vielen Dank für die Übersendung der hydrogeologischen Stellungnahme zum B-Plan Allmend II-Erweiterung am 10.10.2022.

Zu den Inhalten der Stellungnahme des Büros Töniges, Sinsheim, stellen sich uns folgende Fragen bzw. klärungsbedürftige Punkte:

Bodenkundliche Einheiten (LGRB BK 50)

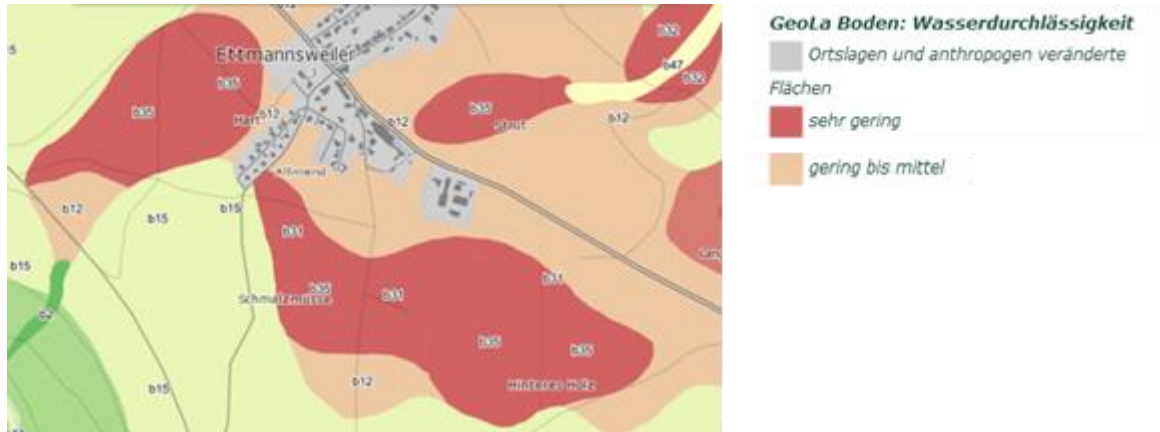
- Nicht nachvollziehbar ist die Positionierung der 4 Bohrlöcher: warum wurden alle in dem südwestlich gelegenen Grünstreifen positioniert und nicht entsprechend der möglichen lateralen Wasserbewegung aus dem geplanten Wohngebiet in Richtung NSG?
- Die Aussage, das „... im westlichen Randbereich die Vegetation aus bodendeckenden Moosen und Farnen besteht, die als Feuchtigkeitsanzeiger gelten“ berücksichtigt nicht den Zeigerwert der Pflanzenarten. Es gibt mehrere Moos- und Farnarten, die keine Feuchtigkeitszeiger sind.
- Die Kartengrundlagen des LGRB zum Thema Boden wurden kaum berücksichtigt - nur die bodenkundlichen Feuchtestufen. Ein Blick in die Bodeneinheiten der BK 50 zeigt, dass im NSG selbst erwartungsgemäß **Stauwasserböden** (Pseudogley) und **extreme Stauwasserböden** (Stagnogley und Moorstagnogley) vorherrschend sind (s.a. Karte der Wasserdurchlässigkeit: hier sehr gering).

Im Bereich des geplanten Neubaugebietes lassen die angegebenen möglichen Bodentypen auf nur geringen Stauwirkung schließen (Pseudogley-Braunerde), allerdings wird die Wasserdurchlässigkeit für diese Kartiereinheit nur mit gering bis mittel angegeben. Zudem haben die Gutachter den Unterboden/Untergrund („Verwitterungsboden“) als mitteldicht bis dicht eingestuft, d.h. die zeitweilige Bildung von Stau-/Grundwasser nach niederschlagsreichen Perioden ist nicht auszuschließen. Dass im **extrem trockenen Sommer 2022** (Bohrungen am 10. August) in den Bohrlöchern **kein Wasser im Unterboden/Untergrund** nachweisbar war, ist nicht überraschend, lässt aber keine Rückschlüsse auf die langjährige durchschnittliche Situation zu („normale“ Sommer bzw. Winter-Halbjahre). Im Schichtenverzeichnis sind **keine Angaben zu möglichen Stauwassereffekten** (Gefügebesonderheiten wie Rostflecken und/oder Marmorierung im Unterboden; nur allgemeine Farbangaben wie dunkelbraun, dunkelrot usw.) enthalten. Hier sind detailliertere Angaben nötig, um den durchschnittliche Feuchtegehalt der Böden zu beurteilen.
